PRODUKT	HOOFD GROEP	GROEP
P	3	36
BETR.		NO.
Achterruitwisser 245/265 Modeljaar 1975-1983		36
Wijziging		DATUM Okt. 84

Service Bulletin

Nieuwe wisserinstallatie voor achterraut

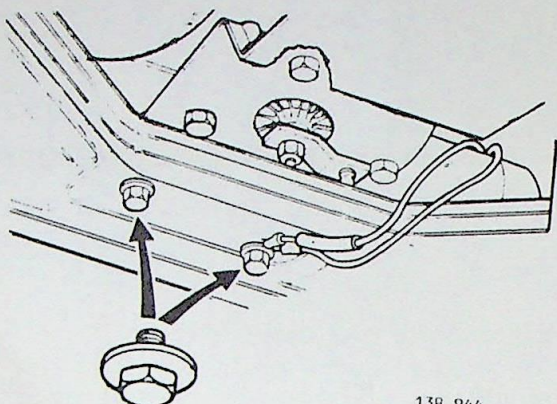
Open de kofferdeksel/achterklep en verwijder:

- de afdekkap van de handgreep
- de kap onder de handgreep
- de paneelbekleding

Verwijder de oude wisseras en de overbrengings-arm.

Verwijder de bouten waarmee de motor vastzit en maak de bedrading los van de motor.

Verwijder de motor.

Breng de nieuwe wisseras aan en zet tegelijker-tijd de massadraad voor de kentekenplaatverlich-ting vast.

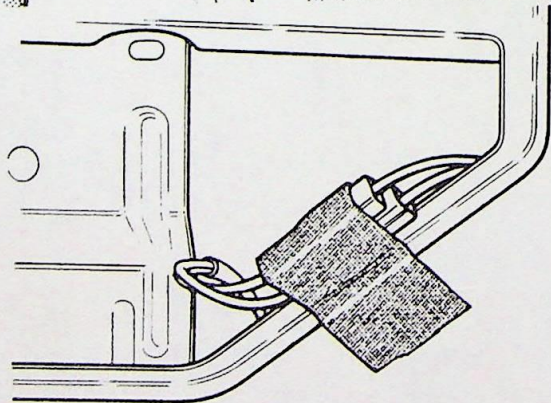
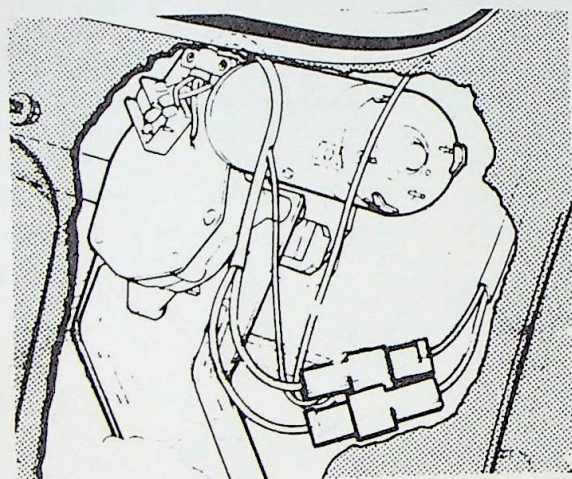
Schroef de motor op de steun vast.
Breng de motor met bevestigingsplaat in de auto aan.

N.B! Gebruik voor de bovenste bevestiging van de steun twee korte bouten. Sluit de elektrisch verwarmde achterruit en de wissermotor aan volgens de afbeelding.

Lange bouten belemmeren de bewegingen van de overbrengingsarm.

Knip de platte pen van de massadraad voor de elektrische achterruitverwarming af en breng een ronde kabelschoen (956 930) aan die bij de bout voor de bovenste bevestiging van de steun past.

Knip ook de platte pen af van de oude stroomdraden van de wissermotor. Breng platte pennen met connectors volgens de afbeelding aan. Het vrouwtje op de grijze en het mannetje op de blauwe.

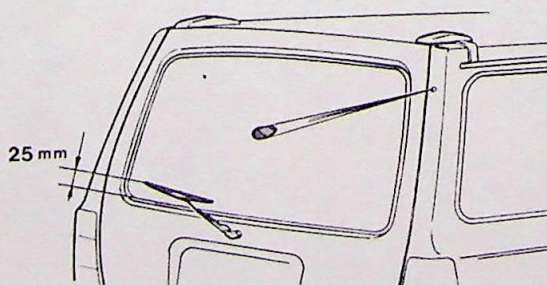
Breng de wisserarm op 25₊₅mm van de rubber lijst aan. Trek deze vast. De splines worden in de wisserarm gedrukt, als deze vastgetrokken wordt.
